DocuPrint 3050/2060

マニュアル正誤表

DocuPrint 3050/2060

マニュアル補足説明

機能追加メニュー部分

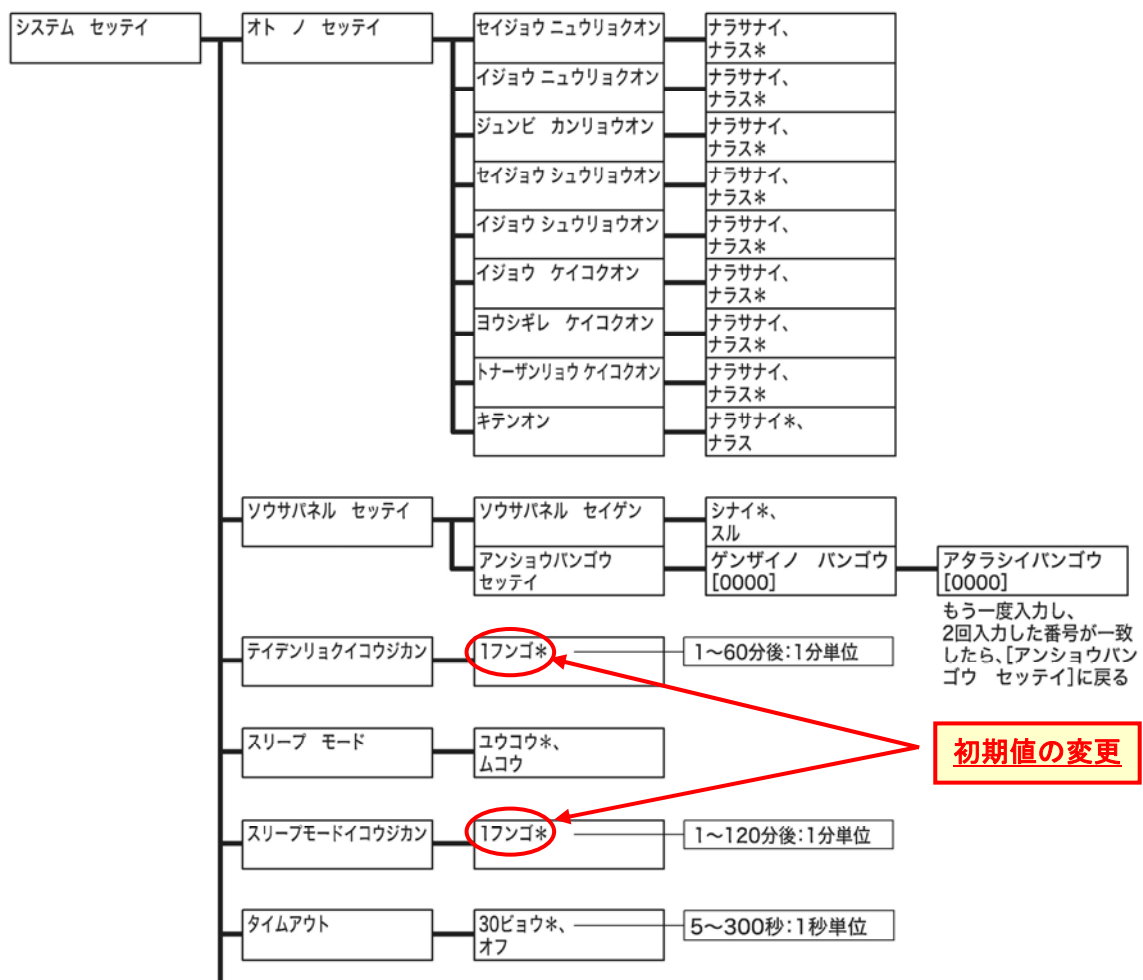
該当番号	該当ページと行数	変更前	変更後
①	P 127 [スリープモードイコウジカン](スリープモード移行時間)の項目の説明の3行目	・[1 フンゴ]～[120 フンゴ](初期値: [5 フンゴ])	・[1 フンゴ]～[120 フンゴ](初期値: [1 フンゴ])
	P 129 [パナーシート セッテイ] (パナーシート設定)と[ミリ/ インチ キリカエ](ミリ/ インチ切り替え)の項目の間に、[トナー ジュミョウ](トナー寿命)と[トナージュミョウ ケンチジキ](トナー寿命検知時期)の項目を追加		詳細は4と5ページ目参照
	P 164 メッセージの 3 つ目[トナーカートリッジノコウカンジキデス]の「状態/ 原因/ 処置」項目の 2 行目の下に追加		参照 ・「[トナー ジュミョウ](トナー寿命)と [トナージュミョウ ケンチジキ](トナー寿命検知時期)」(詳細は4と5ページ目参照))
	P 172 メッセージの 1 つ目[トナーカートリッジノコウカンジキデス]の「処置」項目の 2 行目の下に追加		参照 ・「[トナー ジュミョウ](トナー寿命)と [トナージュミョウ ケンチジキ](トナー寿命検知時期)」(詳細は4と5ページ目参照))
	巻末の操作パネルメニュー一覧の 3 ページ目の[テイデンリョクイコウジカン]のメニュー項目	[3 フンゴ*]	[1 フンゴ*] 詳細は6ページ目参照
	巻末の操作パネルメニュー一覧の 3 ページ目の[スリープモードイコウジカン]のメニュー項目	[5 フンゴ*]	[1 フンゴ*] 詳細は6ページ目参照
	巻末の操作パネルメニュー一覧の 3 ページ目の[パナーシート セッテイ]と[ミリ/ インチ キリカエ]のメニュー項目の間に、[トナー ジュミョウ]と[トナージュミョウ ケンチジキ]のメニュー項目を追加		詳細は6と7ページ目参照

該当番号	該当ページと行数	変更前	変更後
②	P 58 4行目	工場出荷時は、 3 分間印刷データを受信しないと、低電力モードに移行し、さらに 5 分間データを受信しないと、スリープモードに移行する設定になっています。	工場出荷時は、 1 分間印刷データを受信しないと、低電力モードに移行し、さらに 1 分間データを受信しないと、スリープモードに移行する設定になっています。
	P 89 メッセージの 1 つ目[トナーカートリッジノ,コウカンジキデス]の「状態/ 原因/ 処置」項目の 6 行目の下に 追加		参照 ・「[トナー ジュミョウ](トナー寿命)と[トナージュミョウ ケンチジキ](トナー寿命検知時期)」(詳細は4と5ページ目参照))
	巻末の操作パネルメニュー一覧の 3 ページ目の[ティデンリョクイコウジカン]のメニュー項目	[3 フンゴ*]	[1 フンゴ*] 詳細は6ページ目参照
	巻末の操作パネルメニュー一覧の 3 ページ目の[スリープモードイコウジカン]のメニュー項目	[5 フンゴ*]	[1 フンゴ*] 詳細は6ページ目参照
	巻末の操作パネルメニュー一覧の 3 ページ目の[パナーシート セッテイ]と[ミリ/ インチ キリカエ]のメニュー項目の間に、[トナージュミョウ]と[トナージュミョウ ケンチジキ]のメニュー項目を 追加		詳細は6と7ページ目参照

アンショウバンゴウ セッテイ	ゲンザイノ バンゴウ [0000]	アタラシイバンゴウ [0000]
	ティデンリョクイコウジカン	1フンゴ＊	1～60分後:1分単位
	スリープ モード	ユウコウ＊、 ムコウ	
	スリープモードイコウジカン	1フンゴ＊	1～120分後:1分単位
	タイムアウト	30ビョウ＊、 オフ	5～300秒:1秒単位
	ジドウ ジョブリレキ	プリント シナイ＊、 プリント スル	
	レポートリョウメンプリント	カタメン＊、 リョウメン	
	バナーシート セッテイ	バナーシート シュツリョク バナーシート トレイ	シュツリョクシナイ＊、 スタートシート、エンドシート、 スタート+エンドシート トレイ1＊、 トレイ2、トレイ3、トレイ4、 デザシ トレイ
	トナー ジュミョウ	プリントテイシ シナイ＊、 プリントテイシ スル	
	トナージュミョウ ケンチジキ	0 ＊	-10 ～ +40
	ミリ/インチ キリカエ	ミリ(mm)＊、 インチ(″)	
	HDD ノ ウワガキ ショウキョ	3カイ＊、 1カイ、シナイ
